**Avis délibéré de la mission régionale d'autorité
environnementale de Bretagne
sur le projet d'implantation d'un parc éolien
à Saint-Ganton (35)**

n° MRAe : 2023-011110

Avis délibéré n°2023APB80 du 29 décembre 2023

Illustration 4 : secteurs à enjeux pour les espèces à risque vis-à-vis de l'éolien justifiant la variante retenue (extrait du dossier)

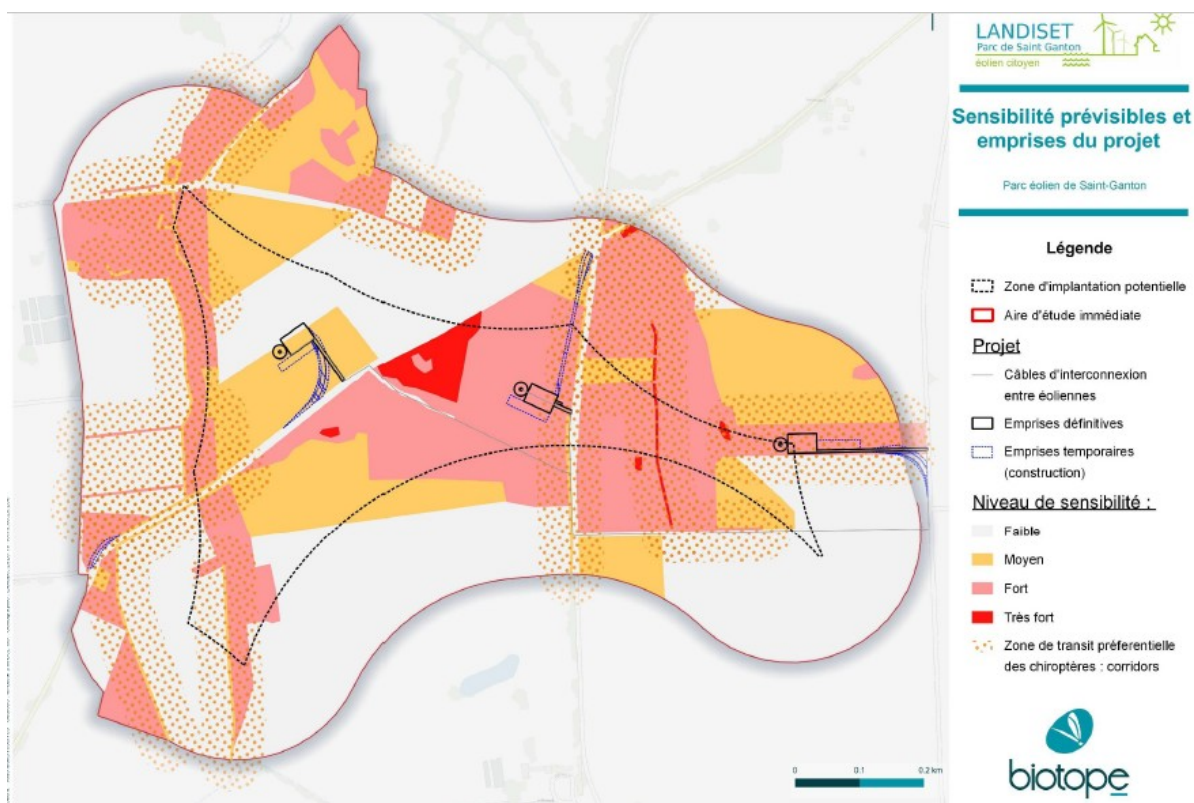
Il convient de souligner que la donnée « 50 mètres » est établie hors présence d'aérogénérateurs. Elle ne peut donc pas, par essence, traduire le comportement futur des chauves-souris et notamment :

- tenir compte de l'effet d'attraction locale du parc sur les chauves-souris (encore peu expliqué),
- considérer l'effet des pales susceptible de rapprocher les chauves-souris d'une situation létale, et
- répondre à la question de l'ampleur spatiale du second effet possible des éoliennes en fonctionnement, qui est celui d'une répulsion et donc d'une perte de territoire.

Malgré la garde au sol relativement importante des éoliennes (près de 62 m), la démonstration d'une démarche d'évitement suffisante n'est pas apportée par le respect d'une distance de 50 mètres entre végétation et pales, compte tenu de la forte attractivité des milieux concernés.
